泊発電所（1，2号炉）

敷地の地質に関する

指摘事項について

昭和59年 3月13日

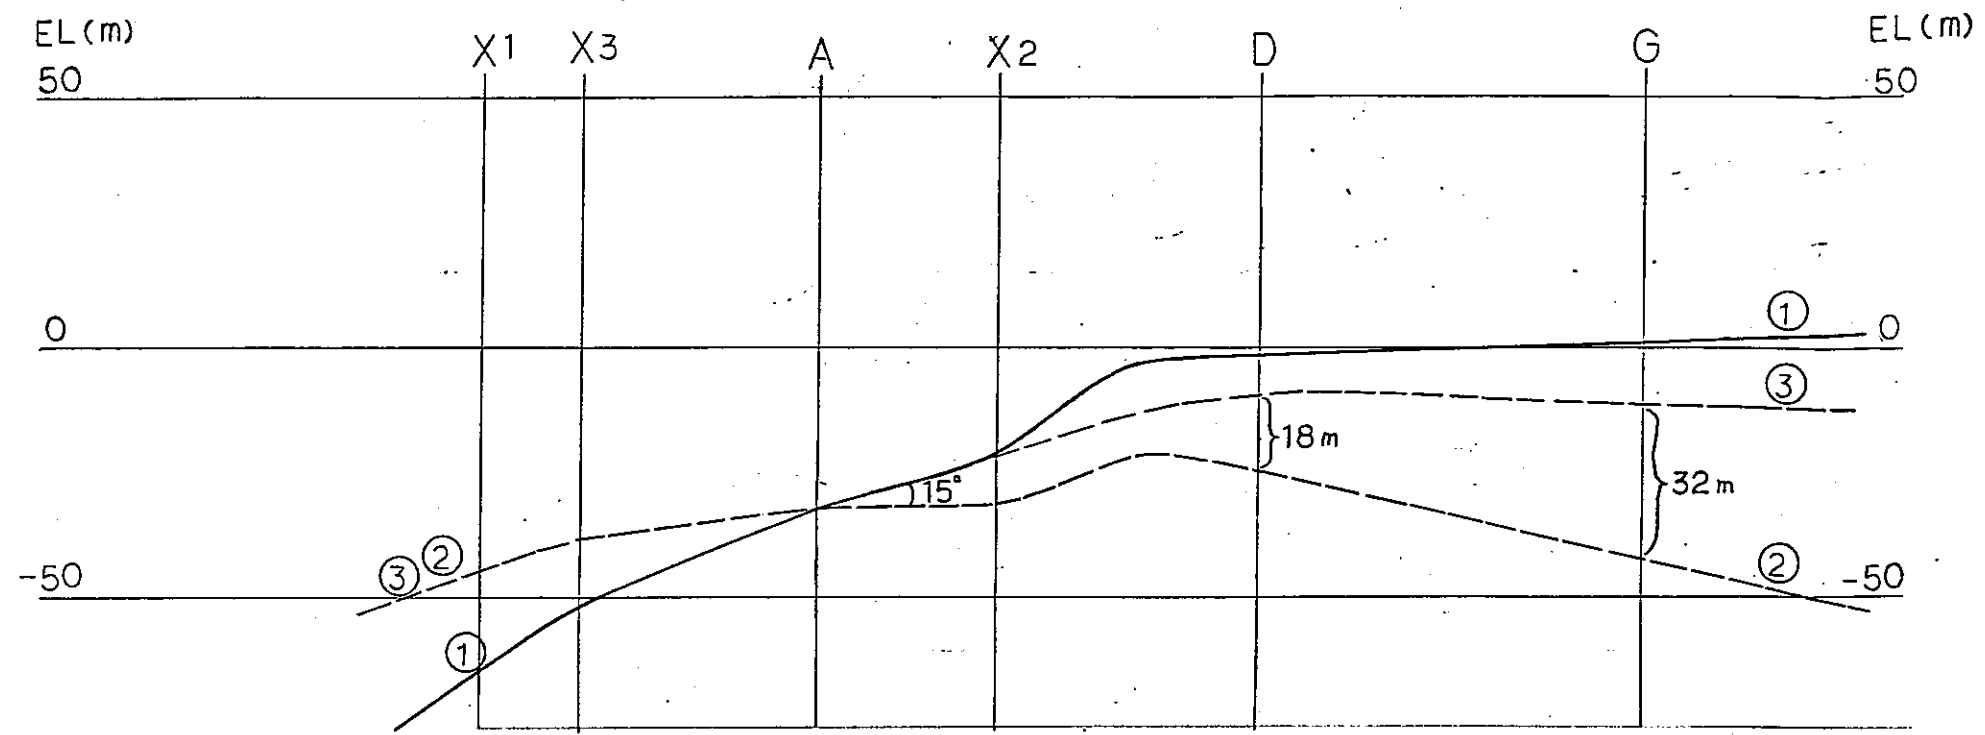
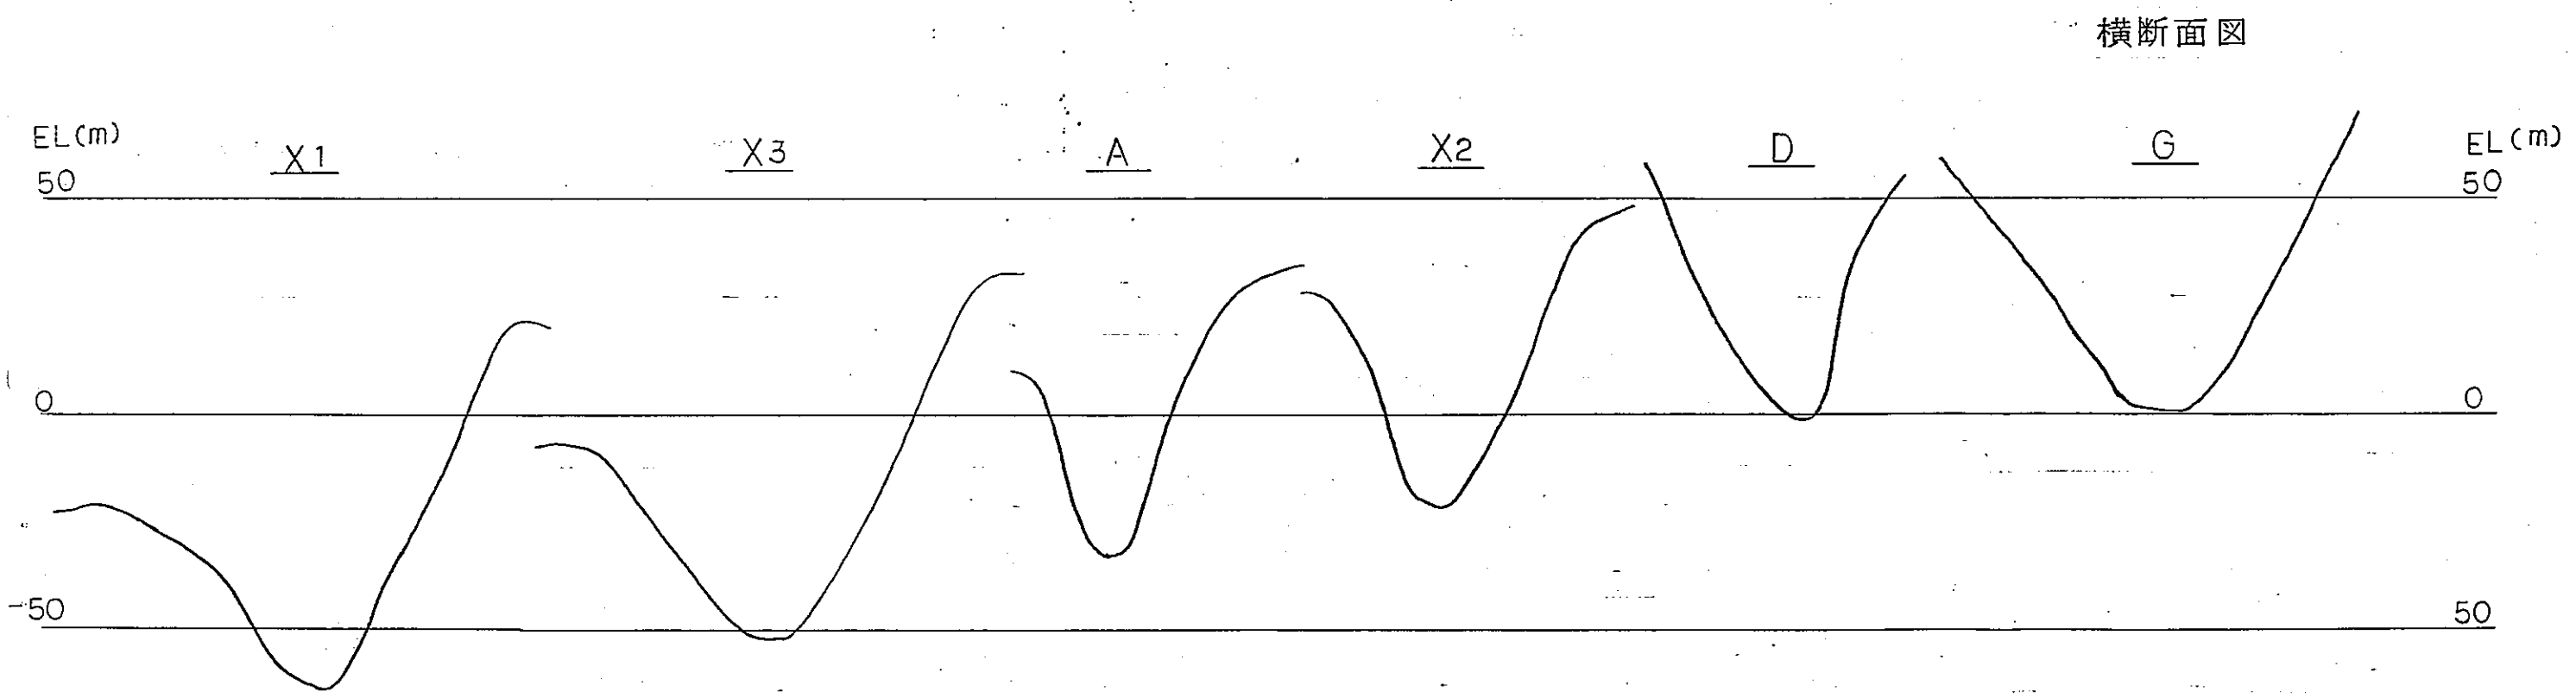
(イ) 現在の谷底面の形状は、第1.3図の①線のとおりである。

(ロ) 傾動運動により現在の地質構造になったとし、傾動前の地層は、谷形成以降の代表的な走向・傾斜を示す安山岩熔岩の基底面 $N45^{\circ}W / 28^{\circ}SW$ を基準面と考え、

復元を試みる。傾動前の地層がほぼ水平に堆積したとすると谷沿いの傾動分は、 15° 程度と取り第1.3図の①線は傾動前には②線であったと考えられる。

(い) 撓曲による①及び④断面の谷底付近の変位量は、第1.1図からみてそれぞれ $18m$ 程度、 $32m$ 程度と推定されるので、もし撓曲が起らなければ傾動前の谷底面の形状は、第1.3図の③線のようにほぼ平だらかたつものであったと考えられる。

第2.1图 F-2, F-3断層概念图

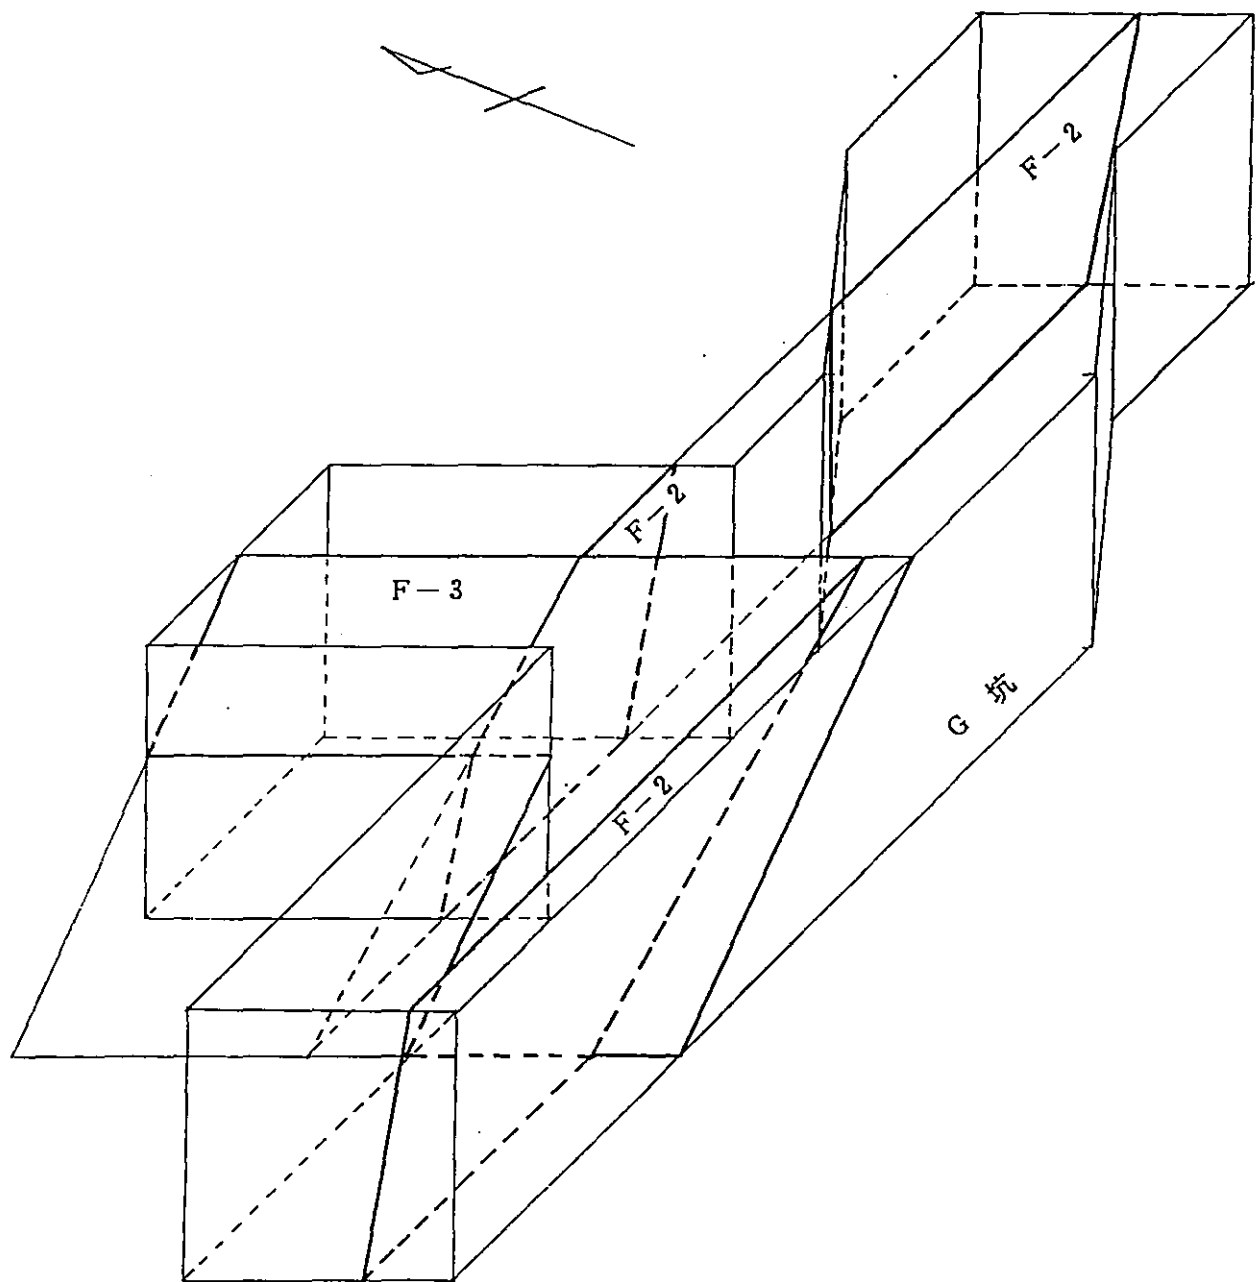
2. F-1断層とF-3断層のセンスの相違について

F-1断層は、トレンチ調査の結果から逆断層であることを確認している。

一方、F-3断層は、第2.1図に示すように1号原子炉建屋40m山側地点の試掘坑（白坑）で確認されたもので、この地点でF-2断層を切っている。F-3断層は、断層及びその糸線の走向、傾斜とF-2断層の水平面上の移動量から正断層であると判断した。

また、断層の破砕規模はF-1断層の方がF-3断層より大きく、F-1断層では青白色の粘土が比較的厚くみられるのに対し、F-3断層ではフィルム状の粘土がみられるにすぎない。

これらの断層のセンスの相違は、小規模なブロック運動によるものと推定される。
